COMMISSION ROYALE DES MONUMENTS ET DES SITES  
KONINKLIJKE COMMISSIE VOOR MONUMENTEN EN LANDSCHAPPEN

Réf. DPC : 2328-0072/01/2018-364PR (corr. : Armande Hellebois)  
Réf. DU : 17/PFU/613711 (corr. : Benjamin-Nathanian Lemmens)  
Réf. CRMS : AA/JMB/WMB20208\_642\_Souverain\_23  
Annexe : 1 dossier

Objet : WATERMAEL-BOITSFORT. Boulevard du Souverain, 23 : bâtiment annexe de l'ancienne Royale Belge  
Demande de permis unique portant sur ▪ **Avis conforme de la CRMS**

Noyau de support et de liaison de la passerelle inséré dans la végétation, 2019 © BUP-CRMS

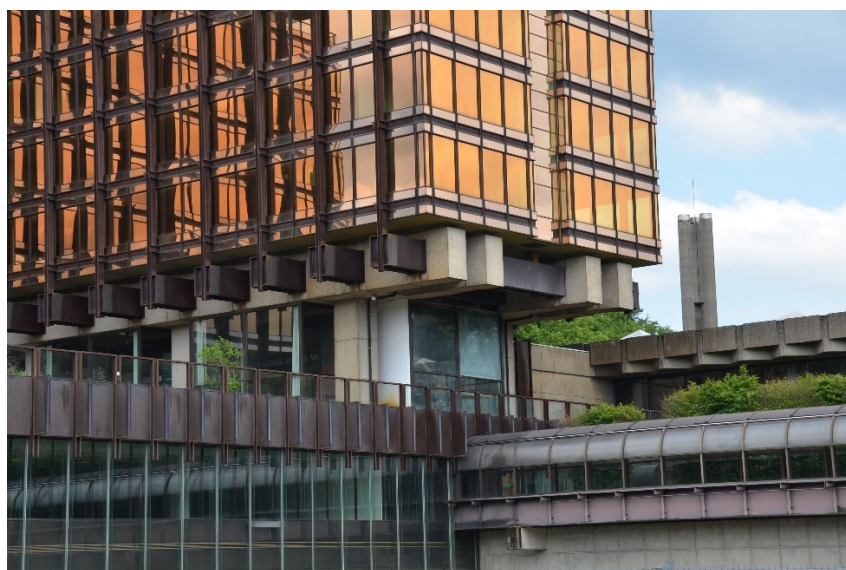
La suppression du noyau de support et de liaison de la passerelle a pour conséquence un trou dans le parc qu'il est prévu de reboucher et reniveler selon un nouvel aménagement paysager. Or, la CRMS estime ce nouvel aménagement peu convaincant dans la mesure où le traitement des limites des parcelles manque. Elle suggère d'étudier cette problématique plus en profondeur, afin de garantir une lecture paysagère préservant les valeurs de diversité, de gabarit et de densité végétale.

La CRMS estime que le démantèlement de la passerelle créera une nouvelle spatialité paysagère entre les deux bâtiments, mais également entre l'entrée côté boulevard du Souverain et l'avenue Charle-Albert. Or, cette nouvelle situation n'est pas incluse dans les nouveaux enjeux de conception paysagère et en l'état, semble coupée dans les deux directions, ce qui n'est pas opportun. Cette zone mériterait d'être traitée de manière paysagère.

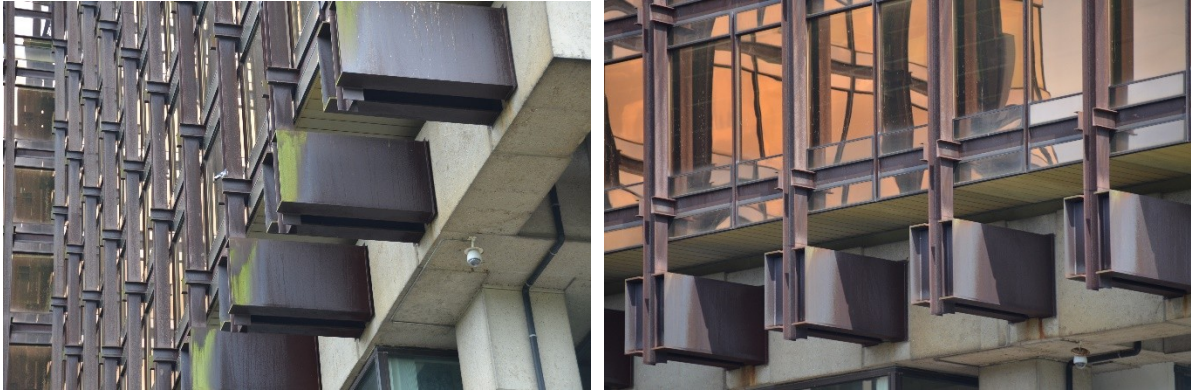
Du point de vue patrimonial, la démolition de la passerelle datant de 1985 valorise davantage le bâtiment de l'ancienne Royale Belge protégé car il permet de retrouver le bâtiment dans son état d'origine, plus dégagé. Les principes de restauration de la façade Sud de l'ancienne Royale Belge et de la façade Ouest du bloc technique et des douves de l'étang dans leur pristin état sont décrits de façon exhaustive dans le dossier. Cependant, le cahier des charges relatif à ces interventions de restauration est incomplet à ce sujet et devrait être complété avant l'adjudication. La CRMS demande que celui-ci soit soumis pour approbation à la DPC pour garantir une restitution fidèle et dans les règles de l'art.

La CRMS constate que les façades de l'ancienne Royale Belge présentent un certain degré de manque d'entretien, surtout perceptible sur les éléments de structure métalliques, depuis que le bâtiment est inoccupé. La restauration dans son pristin état de la façade Sud de l'ancienne Royale Belge risque dès lors de présenter une lecture différenciée du reste du bâtiment si celui-ci n'est pas 'restauré' dans une même phase d'intervention.
